改善箇所説明図

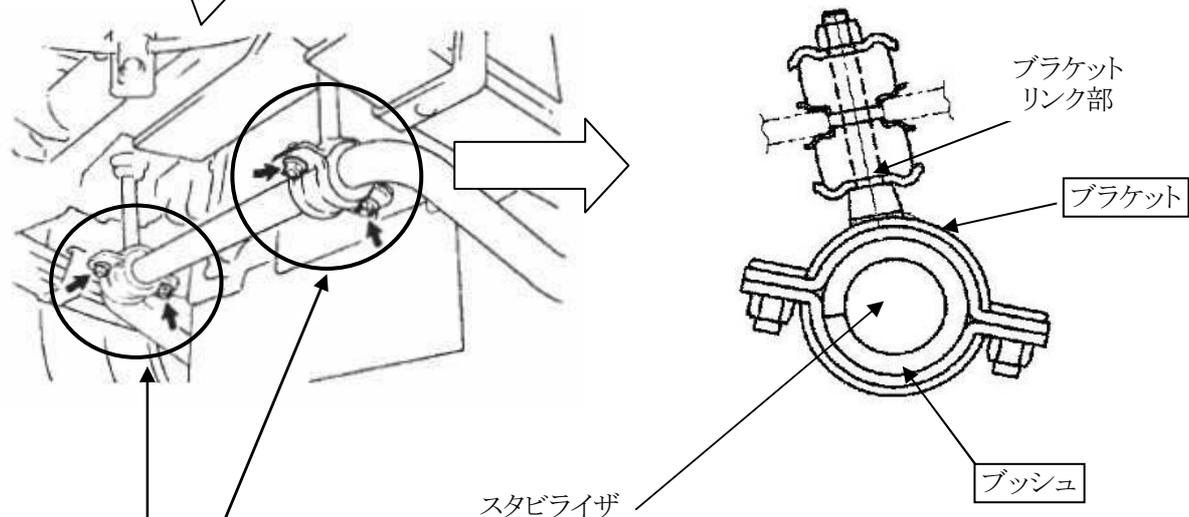
基準不適合発生箇所

スタビライザを車台に固定するリンク機構のブッシュの寸法が不適切なため、フロントサスペンションが上下する際にブッシュ部の摺動が悪いものがある。そのため、当該リンク機構に過大な応力が発生して折損することがあり、最悪の場合、二カ所のリンク機構が折損してスタビライザが落下するおそれがある。

改善の内容

全車両、当該ブッシュを対策品と交換するとともに、ブラケットを対策品または新品に交換する。

識別: 車台番号届出型式右端桁上の位置に黄色ペイントを塗布する。
